Notitie / Memo

HaskoningDHV Nederland B.V.
Water

Onderwerp: Second opinion Nieuwe Spuimiddel Afsluitdijk

Figuur 2-1: Dwarsdoorsnede schetsontwerp met detail hydraulische vormgeving nabij plafond schuif (Schets VA spuumiddelen)

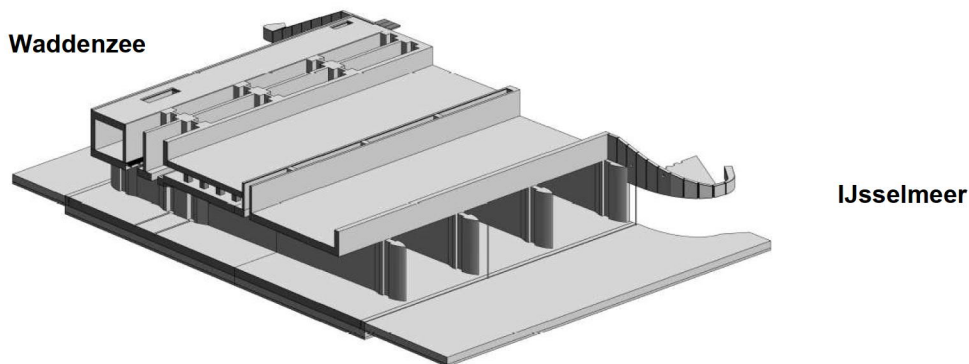
In deze notitie is beoordeeld of dit aangepaste schetsontwerp haalbaar lijkt. Daarbij richt de notitie zich op de hydraulische vormgeving en het effect hiervan op optredende golfklappen. Daarvoor is gekeken naar de berekeningsmethode, de robuustheid van die methode en de adaptiviteit van het schetsontwerp. Omdat vermoeiing de hoofdoorzaak is van het afkeuren van het originele ontwerp, is op dit fysische fenomeen de aandacht gevestigd bij de beschouwing van het gepresenteerde schetsontwerp.

De gekozen waarden van de verschillende parameters zijn op dit ogenblik redelijk, maar ook scherp ingeschat. Aangezien de berekeningsmethode niet gevalideerd is voor de configuratie van het schetsontwerp lijkt er onvoldoende ruimte voor onzekerheden die nog aan de berekeningsmethode verbonden zijn. Aanbevolen wordt om de berekening te valideren en door middel van gevoeligheidsanalyses meer inzicht te krijgen in de onzekerheden binnen de berekening. De volgende mogelijkheden zijn er om onzekerheden in de berekening te verkleinen: 1) modelproef op volle schaal in de Deltagoot, 2) monitoring van krachten na realisatie 3) numerieke CFD modellering.

Omdat de huidige berekeningswijze scherp, maar realistisch is, zijn grote aanpassingen aan het ontwerp niet bij voorbaat noodzakelijk. De uitwerking van de overgang tussen ontluchting en schuif (maatregel 6) verdient daarbij aandacht, maar is binnen het schetsontwerp nader uit te werken op basis van numerieke modellering (CFD). Verder is het mogelijk om bij de constructieve uitwerking de schuif voldoende sterk te maken.

- Nadere uitwerking van de hydraulische vormgeving van het plafond nabij schuiven.
- Het constructief ontwerp van de schuiven zo te dimensioneren dat de schuiven de golflapbelastingen aankunnen.
- Parallel een variant uit te werken waarbij lokaal bij de schuiven het plafond van de koker met ongeveer 1 meter verhoogd wordt. Deze variant kan toegepast worden indien uit de CFD-berekening blijkt dat de belasting hoger is dan verwacht.
- Toevoegen van meetinstrumenten om gedurende de levensduur belasting te monitoren en evalueren.

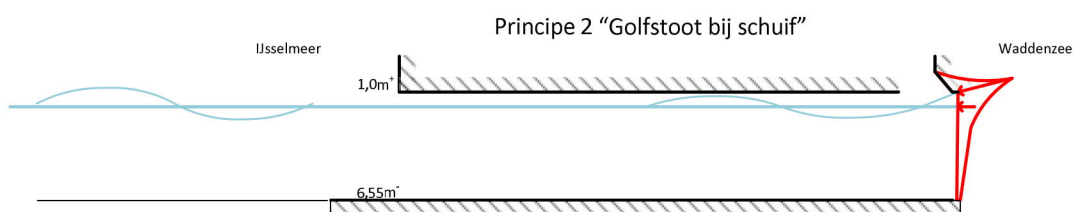
Twee soorten golfklap die zware hydraulische belastingen op de schuif geven zijn beschouwd: 1) golfstoot bij de ingang en 2) golfstoot lokaal bij de schuif. **Fout! Verwijzingsbron niet gevonden.** **Fout! Verwijzingsbron niet gevonden.** Aangezien het optreden van dit type golfklappen bij spuisluizen ongebruikelijk is, zijn geen ontwerpnormen of -richtlijnen beschikbaar. Levvel heeft daarom een analytische rekenmethode ontwikkeld om de grootte van deze golfstoten te bepalen. Deze rekenmethode heeft een solide theoretische (fysische) basis. De theorie is voor enkele configuraties gevalideerd met kleinschalige fysieke modellen en computersimulaties (CFD), zie Wood et al. 2000; Chen et al. 2019; Almeida et al. 2019; Hofland et al. 2019. Echter, de rekenmethode is niet gevalideerd voor een situatie met een lange koker (i.e. klaplengte gedomineerd door golflengte) inclusief ontluchting zoals voorgesteld in het schetsontwerp.

Klaplengte	[W _i]	0,15 x golflengte	Dit uitgangspunt is gekalibreerd op een configuratie zonder spleet. Dit zou kunnen veranderen met een spleet.
Impactsnelheid	[λ V]	Conform lineaire golftheorie	Realistisch
Reflectiecoefficient	[R]	1,7	Realistisch
Bounce-back factor	[beta]	Factor 1	Opslag van 10 a 20% wordt aanbevolen om rekening te houden met dit effect.
Veiligheidsfactor	[gamma]	1	Deze veiligheidsfactor doet geen recht aan onzekerheden die

Figuur 3-2: Golfklap type 2: Golfstoot bij schuif. Een deel van de golf weerkaatst en een gedeelte dringt door de koker. Het deel dat doordringt, levert lokaal bij de schuif een golfstoot.

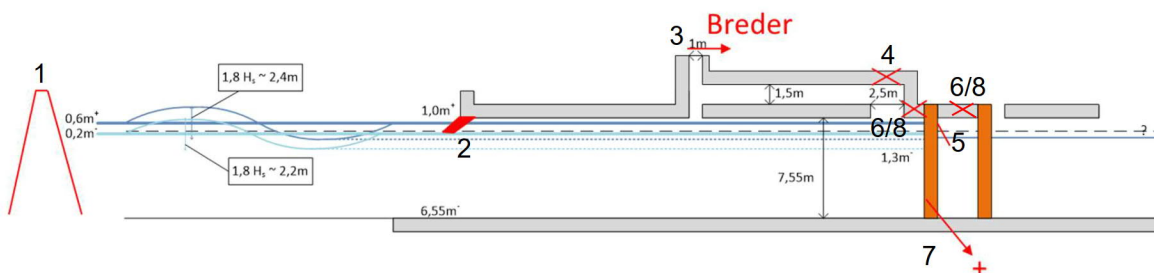
Als onderdeel van deze stap is nagegaan of de gebruikte inschattingen in de berekening de verwachtingswaarde, of juist conservatieve of onveilige waarden beschrijven (zie Bijlage 1). Ook is er gekeken hoe groot de onzekerheid in de diverse parameters is. De golfstoot nabij de schuif (golfklaptype 2) is daarbij het meest onzeker. De mate van golfdoordringing bepaalt in hoge mate de grootte van de golfklap. Dit golfvoortplantingsgedrag laat zich niet eenvoudig voorspellen via een analytische berekening. De afgeronde / afgehoekte hydraulische vormgeving nabij de schuif richting de ontluuchtingskamer is nog niet eerder gevalideerd. Daarbij wordt opgemerkt dat de vormgeving van dit onderdeel nog niet definitief is. Bij de golfstoot aan het begin van de koker (golfklaptype 1) is de mate van reductie van de golfstoot door de ontluuchtingsgaten onzeker, al lijkt het wel dat het verwaarlozen van de dempende werking van de lucht in de lange koker een conservatieve aanname is.

De mate van golfdoordringing en het effect hiervan op de golfklap nabij de schuif (type 2) kan goed met een numeriek CFD model gesimuleerd worden. In veel huidige state-of-the-art numerieke modellen wordt lucht nog als onsamendrukbaar aangenomen, waardoor dit mogelijk dempende effect niet wordt meegenomen. Een modelproef op volle schaal levert andere krachten door de invloed van compressibiliteit van lucht, maar de grootte hiervan is tot op heden onbekend (Wood et al. 2000; Mitsuyasu 1966). Testen op een realistische schaal zijn echter kostbaar. Gezien de wens om het schetsontwerp op korte termijn verder uit te werken, licht het valideren van de berekening door aanvullende computermodellsimulaties (CFD) voor de hand.

Reflectiecoefficient	$[R]$	1,7	Realistisch, vanwege de flenzen aan de achterkant van de schuif.
Bounce-back factor	$[\beta]$	Zie eerdere tabel	Zie eerdere tabel
Spanningsverdeling over schuif		Gelijkmatig verdeeld	Voor dit effect is de spanning bovenin de schuif groter dan onderin.
Veiligheidsfactor	$[\gamma]$	Zie eerdere tabel	Zie eerdere tabel
Optelling van golfstoot bij ingang en bij schuif	$[-]$	Maximum van de twee effecten	Het is goed mogelijk dat één golf twee klappen kan veroorzaken.
